Cam raster sync gaat NIET goed

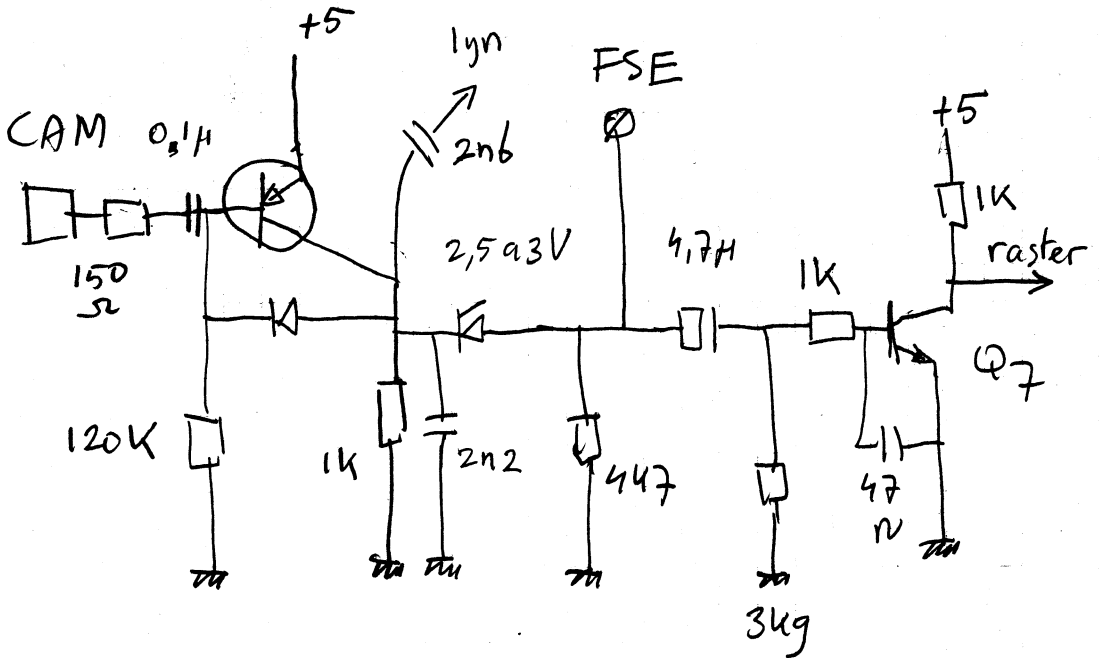
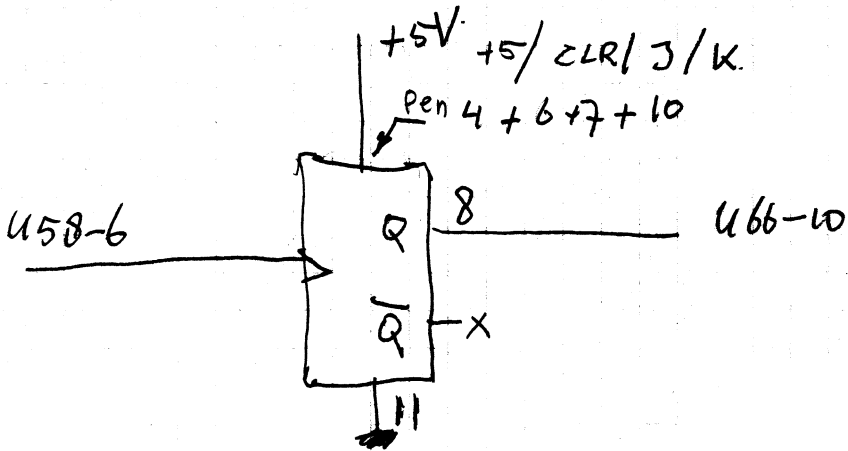
TV sync osc. voor 64msec

Standaard HEF4040 haalt 10MHz NIET
Nieuwe 74HCT4040 wel

SSTV sync uitsleutel NIET stabiel

aangepast:

Toen \rightarrow ongebruikte $1/2$ 74LS73 ertussen

Tussen U58-6 en U66-10 extra $\times 2$.
4040 deel factoren 1 stap verzetten

▷ dubbel afstembaar bandpass is veel beter
